Avis délibéré
de la Mission régionale d'autorité environnementale
Provence-Alpes-Côte d'Azur

sur le projet d'aménagement d'une plateforme de réparation
navale au niveau du bassin Mirabeau, dans l'enceinte du Grand
Port Maritime de Marseille, à Marseille (13)

N° MRAe
0002492/A P

Figure 4: Travaux de réalisation de la plateforme par le GPMM (source : étude d'impact)

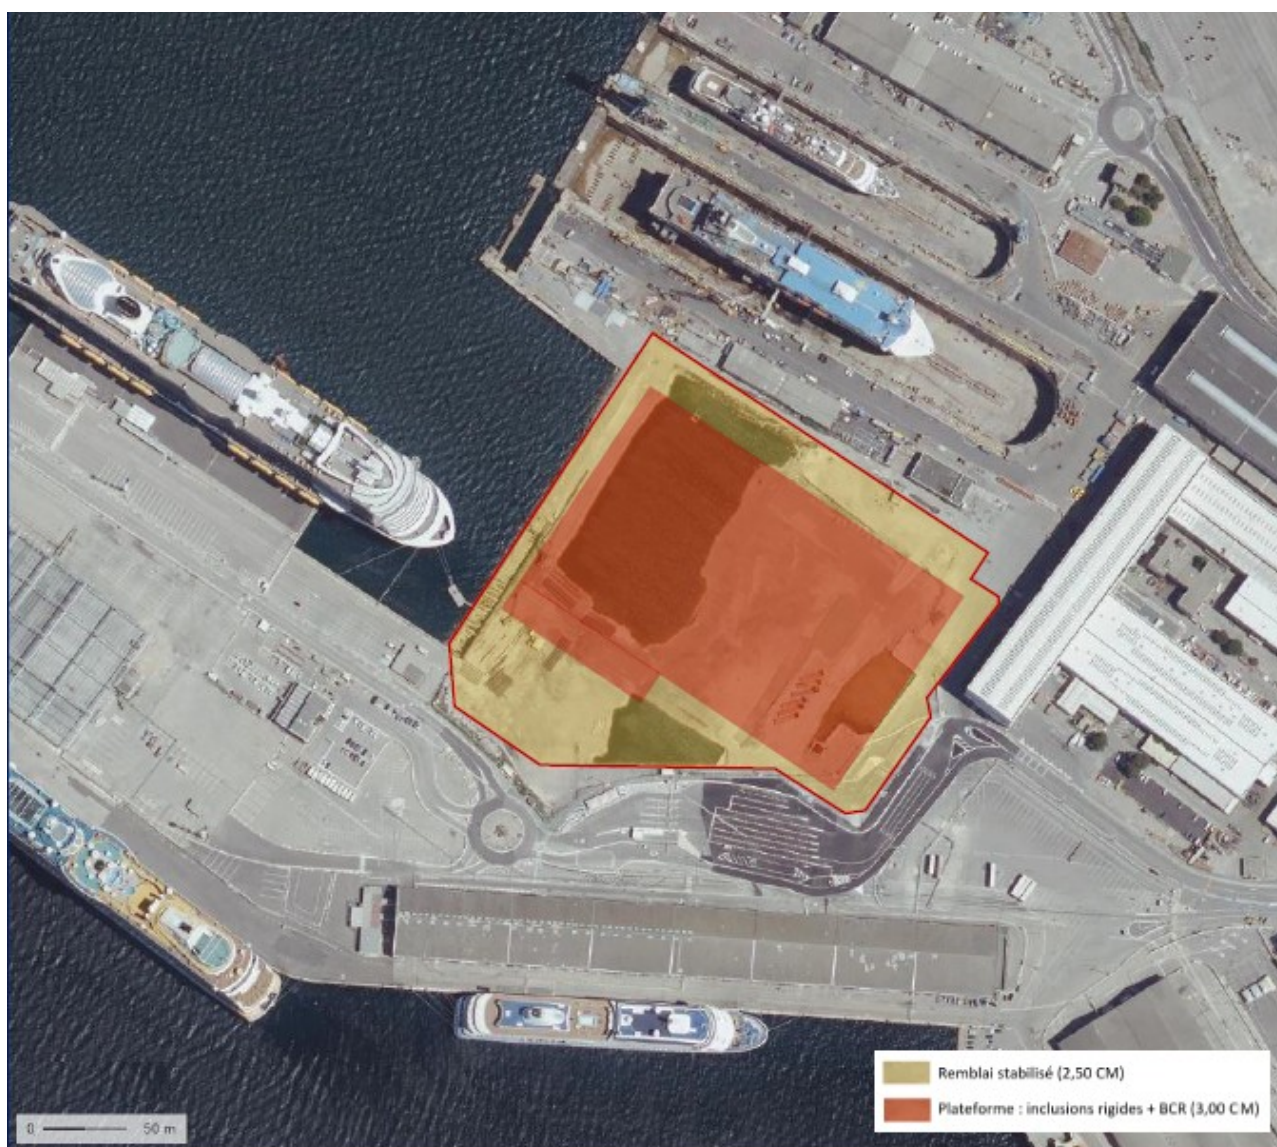
La MRAe ne partage pas le périmètre du projet tel qu'abordé dans le dossier. En effet, dans la mesure où ces aménagements (plateforme et ouvrage sur la digue sous maîtrise d'ouvrage GPMM) sont nécessaires à la réalisation de l'installation de réparation navale (sous maîtrise d'ouvrage Monaco

Marine), ils constituent un seul et même projet en application des dispositions de l'article L122-1 III CE³. Il convient donc que l'étude d'impact analyse les incidences de ce projet dans leur globalité, précise les modes de réalisation de chacun des ouvrages et en évalue les incidences, notamment sur la qualité de l'air (dégagement de gaz issus du stockage des sédiments) et la qualité des eaux marines (interventions sur ou aux abords de la zone de stockage, enjeu de maintien du confinement des pollutions pendant les travaux et à l'échelle de la vie de l'installation de réparation navale). Il est également attendu du dossier qu'il expose les mesures destinées à éviter ou réduire ces incidences (induites ou subies), en précisant les responsabilités respectives des deux maîtres d'ouvrage dans leur mise en œuvre et leur suivi.

La MRAe recommande d'intégrer dans l'étude d'impact l'analyse des incidences de la construction de la plateforme sur le casier Mirabeau sous maîtrise d'ouvrage GPMM et d'analyser le risque, induit par l'aménagement de cette plateforme, d'une remobilisation de polluants à partir des déchets dangereux stockés.
